Dotyczy: postępowania nr ZP/36/PN/2024 pn. 03940 Budowa trasy tramwajowo-autobusowej od przebudowywanej pętli Sępolno (węzeł przesiadkowy) do nowej pętli Swojczyce (węzeł przesiadkowy).

Zamawiający działając na podstawie art. 135 ust. 2 w zw. z ust. 6 ustawy z dnia 11 września 2019 roku Prawo zamówień publicznych (t.j. Dz. U. 2024 poz. 1320) zwanej dalej ustawą, udostępnia treść zapytań wraz wyjaśnieniami oraz na podstawie art. 137 ust. 1 ustawy zmienia treść Specyfikacji Warunków Zamówienia w następujący sposób:

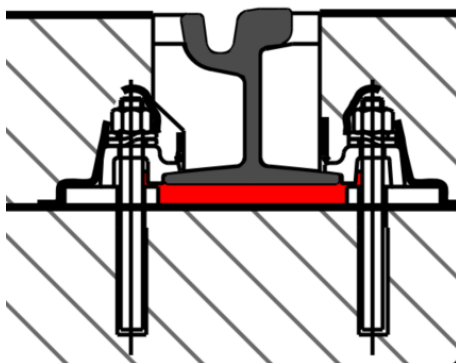
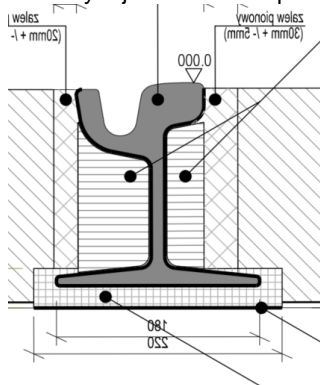
Dot. b. torowej – Prosimy o potwierdzenie, że płaszcze elastyczne do poprzeczek torowych mają być zabudowane tylko w torach zabudowanych nawierzchnią betonową zgodnie z zapisami PW str. 66.
